Bebauungsplan B 141 Fluhmühle

Stellungnahme Projektanforderung „SIA-Effizienzpfad Energie“

Auftragsnummer 17049

Abbildung 1: Ergebnis nach SIA 2040 für die Primärenergie nicht erneuerbar. Die Erstellung wird deutlich überschritten.

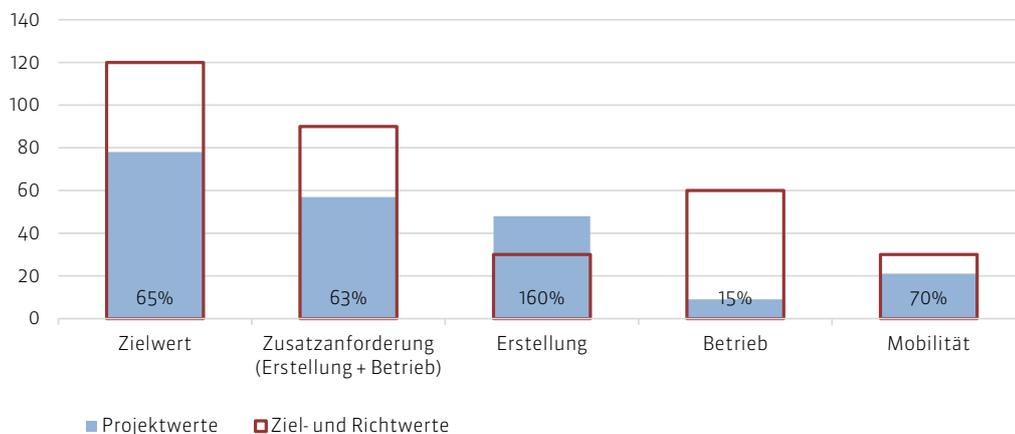
Die deutliche Überschreitung des Richtwertes Erstellung kann mit dem Betrieb und der Mobilität nicht kompensiert werden. Es sind konsequente Optimierungsmassnahmen notwendig, um die Zielwerte zu erreichen.

Abbildung 2: Ergebnis nach SIA 2040 für die Treibhausgasemissionen. Die Erstellung wird deutlich überschritten und kann durch Betrieb und Mobilität nicht ausreichend kompensiert werden.

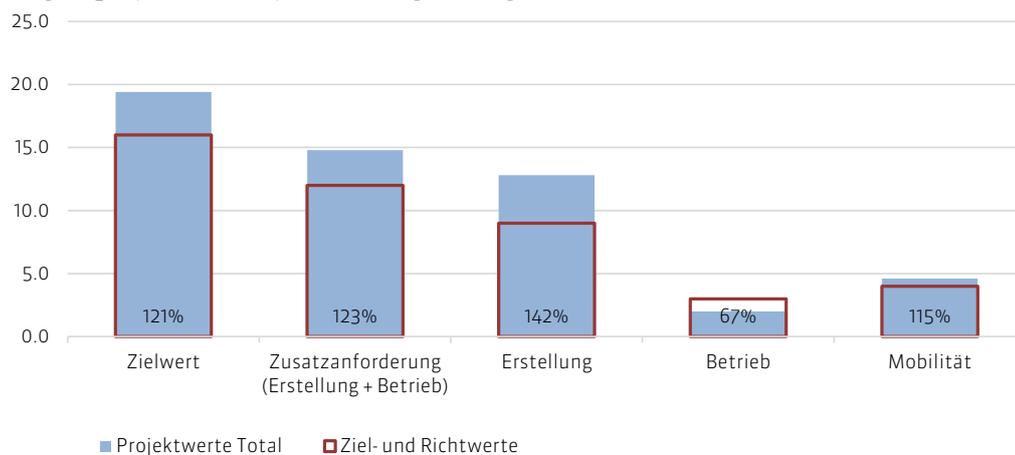
Das Ergebnis zeigt sich wie folgt: Der Zielwert und die Zusatzanforderungen für die Primärenergie nicht erneuerbar können eingehalten werden können. Jedoch sind die Ziele bei den Treibhausgasemissionen deutlich verfehlt.

Abbildung 3: Ergebnis nach SIA 2040 für die Primärenergie nicht erneuerbar des optimierten Projektes.

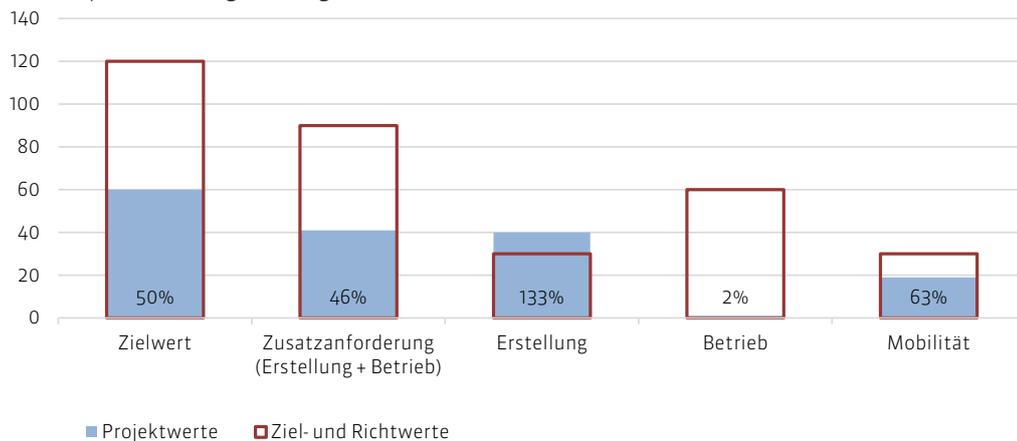
Die Optimierungsmassnahmen gemäss Tabelle 1 ergeben ein vielversprechendes Ergebnis in der Bewertung nach dem SIA-Effizienzpfad Energie ab. Es konnte eine Reserve von 1.5 kg CO₂ gebildet werden. Demzufolge sind nicht zwingend alle Optimierungsmassnahmen auszureichen.
